KLAIPĖDOS MIESTO SAVIVALDYBĖS ADMINISTRACIJOS VIEŠŲJŲ PIRKIMŲ KOMISIJA

DĖL ATSAKYMŲ Į GAUTUS KLAUSIMUS PATEIKIMO

Vadovaudamiesi **gydymo paskirties pastato Taikos pr. 76, Klaipėda, kapitalinio remonto ir kitos paskirties inžinerinio statinio (aikštelės) statybos darbų su darbo projekto parengimu pirkimo atviro (tarptautinio) konkurso būdu (CVP IS ID 7299015) sąlygų aprašo 54 p., atsakome į gautus klausimus:**

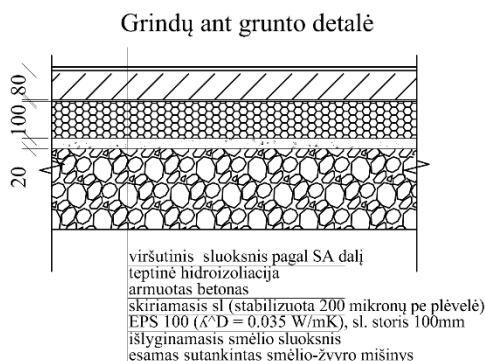
Dabar aprašyti rekomendacinio pobūdžio betono gaminių sprendiniai derinami prie kito neįgyvendinto projekto palieka daug vietos interpretacijoms. Prašome aiškiai konkretizuoti betoninių gaminių spalvos ir faktūros sprendinius pateikiant pavyzdinę nuotrauką.

Ažūrinės betoninės trinkelės:		Matmenys: 300x100x80. Gaminys derinamas DP/Rangos metu su analogiška gaminiui gretimybiniame objekte Taikos per. 78 Rekomenduotina rinktis antarcito sp. (kad užsislėptų žolėje) Natūralaus akmens faktūrą
Taktiliniai paviršiai		Matmenys: 200x100x80. Gaminys derinamas DP/Rangos metu su analogiška gaminiui gretimybiniame objekte Taikos per. 78 Rekomenduotina rinktis gaminių analogišką aplinkoje jau sumontuotiems sprendiniams palei Taikos pr.
Pėsčiųjų takų plytelės (takai)		Matmenys: 375x375x80 mm Gaminys derinamas DP/Rangos metu su analogiška gaminiui gretimybiniame objekte Taikos per. 78 Rekomenduotina rinktis antarcito sp. Natūralaus akmens faktūrą
Važiujamosios dalies betoninės trinkelės		Matmenys: 200x100x80 mm. Gaminys derinamas DP/Rangos metu su analogiška gaminiui gretimybiniame objekte Taikos per. 78 Rekomenduotina rinktis antracito sp.

Gaminio matmenys ir tipas yra aiškiai nurodyti, taip pat pateikta spalvinė gama. Atkreipiame dėmesį, kad nagrinėjamas projektas yra techninio projekto (TP) etapas, kuriame spalviniai ir faktūriniai sprendiniai yra preliminarūs ir tikslinami rengiant darbo projektą (STR 1.04.04 9 priedo 2 p). Šiame etape pateikta informacija yra pakankama principiniams sprendiniams įvertinti. Detalūs spalvos, faktūros ir paviršiaus pavydžiai tikslinami (detalizuojami) vėlesnėje projektavimo stadijoje, vertinant konkrečius gaminius.

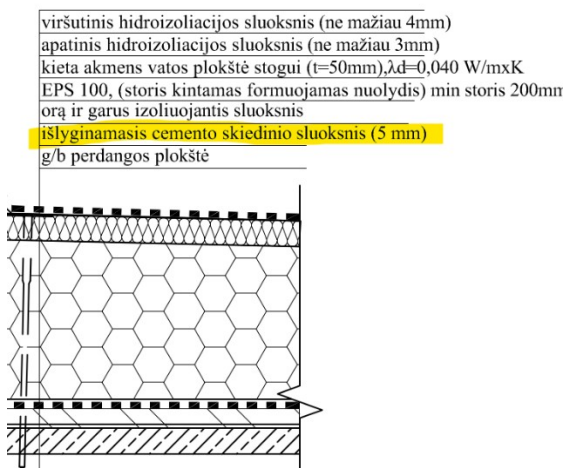
SK dalies sąnaudų žiniaraštyje nurodomas stogo naujo išlyginamojo sluoksnio storis 30mm. Tuo tarpu stogo detalėje išlyginamojo sluoksnio storis 5mm. Prašome tikslinti sprendinius.

Mazgas yra principinis, nurodytas minimalus sluoksnio storis. Išlyginamasis storis kintamas, kiekis teisingas.

Grindų detalė ant tarpaukštinių perdangų

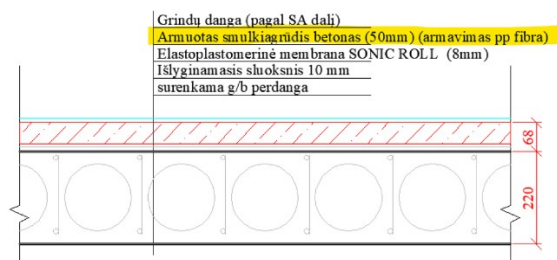
Grindų ant perdangos detalėje nurodomas armuotas smulkiagrūdis betonas. Tuo tarpu techninėje specifikacijoje nurodama mišinio klasė atitinka betoną naudojamą pramoninėms grindims (XC3 aplinkos klasė, F150 šalčio klasė ir **Dmax 16mm** frakcija), kas nėra smulkiagrūdis betonas nei smėlbetonis. Taip pat SŽ nurodomas betono sluoksnio storis 60mm, kai grindų detalėje storis 50mm.

Įrengti grindų sluoksnį 50(60)mm storio galima iš smėlbetonio, minimalus storis įrengti grindis iš betono 80mm. Prašome tikslinti sprendinius.

Prašome vadovautis TS įtvirtintais reikalavimais.

Įsivertinti 80mm armuoto betono sluoksnį. Detalė bus patikslinta DP.

Grindų detalė ant tarpaukštinių perdangų

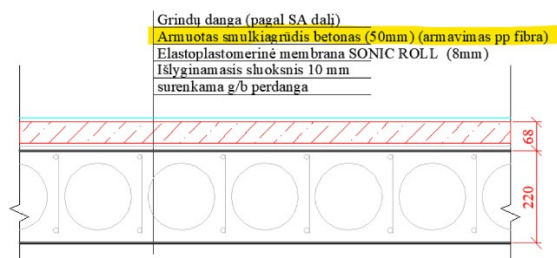
Liejamas dekoratyvines cementines dangas primygtinai rekomenduojama įrengti ant betono pagrindo (ne smėlbetonio). Betoninių grindų sluoksnio storis turi būti mažiausiai 80mm. Tuo tarpu grindų detalėje betoninio sluoksnio storis 50mm, tokio storio betoninių grindų įrengti negalima, tik smėlbetonio. Prašome tikslinti sprendinius.

Prašome vadovautis TS įtvirtintais reikalavimais.

Įsivertinti 80mm armuoto betono sluoksnį. Detalė bus patikslinta DP.

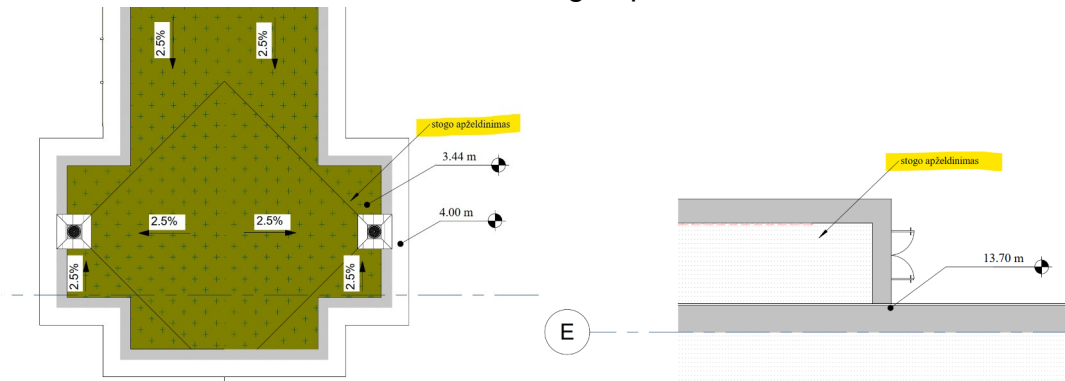
Patikslinkite, koks garso izoliavimo rodiklis numatomas išorės vitrinoms?

Išorės vitrinų garso izoliavimo rodikliai parenkami vadovaujantis STR 2.01.07 „Pastatų vidaus ir išorės aplinkos apsauga nuo triukšmo“, atsižvelgiant į pastato paskirtį, funkcinę zoną ir aplinkos triukšmo lygį.

Kadangi pastatas yra gydymo paskirties ir priskiriamas C garso klasei, vitrininių atitvarų garso izoliacija turi užtikrinti šiai klasei keliamus reikalavimus, t. y. pakankamą garso slopinimą, kad patalpų viduje būtų pasiekti higienos normose nustatyti triukšmo lygiai (HN 33:2011).

Konkreči vitrinų garso izoliacijos klasė (R_w rodiklis $42 \text{ dB} \pm 5\%$) parenkama pagal fasado orientaciją, triukšmo apkrovą ir patalpų funkciją bei detalizuojama darbo projekto stadijoje, užtikrinant atitiktį C klasės reikalavimams.

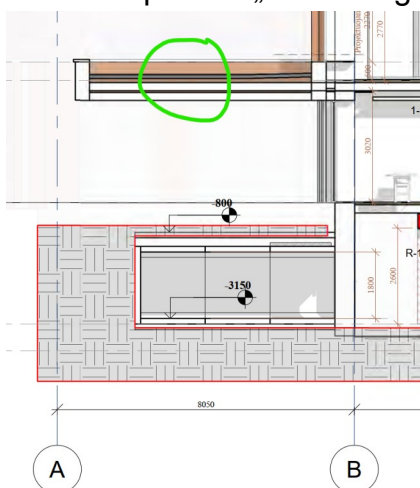
Prašome pateikti „šalto“ stogo mazgą.

TP pateikiamas minimalus būtinas mazgų kiekis, visi mazgai detalizuojami darbo projekte, kuris ir yra perkamas. Principiniai sprendiniai atitinka stogo mazgą (detalę), tik atsižvelgiant į tai, kad tai nėra atitvara, elementas, siekiant išvengti šiluminio tiltelio, šiltinamas ne mažiau kaip 4 cm.

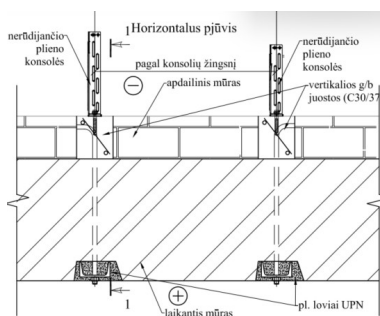
E. Prašome pateikti UPS 22 kVA ir UPS 4 kVA technines specifikacijas.

Projekto techninės specifikacijos detalizuotos atsižvelgiant į medicininės įrangos specifiką. 22 kVA UPS (skirtas rentgeno aparatams) numatytas kaip trifazis (3/3) pramoninio/medicininio tipo įrenginys su padidinta trumpalaikės perkrovos tolerancija ($\geq 200\%$ impulsinei apkrovai atlaikyti) ir galvaniniu atskyrimu. 4 kVA UPS (skirtas kaulų tankio matuokliui) numatytas kaip trifazis (3/3) „On-line“ tipo įrenginys jautrios elektronikos maitinimui. Abiem įrenginiams numatytas autonomijos laikas (15 ir 10 min.) bei stebėsenos protokolai.

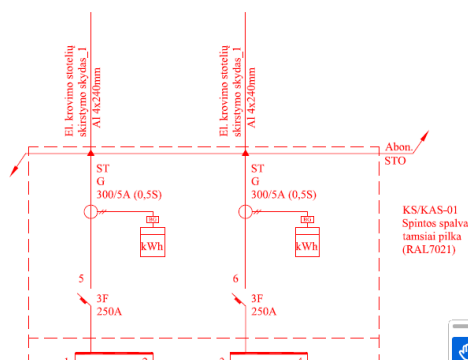
E. Patikslinkite kabelio Cu 5x6mm², E60 bendrą kiekį, trūksta 6 m. Prašome papildyti žiniaraštį.
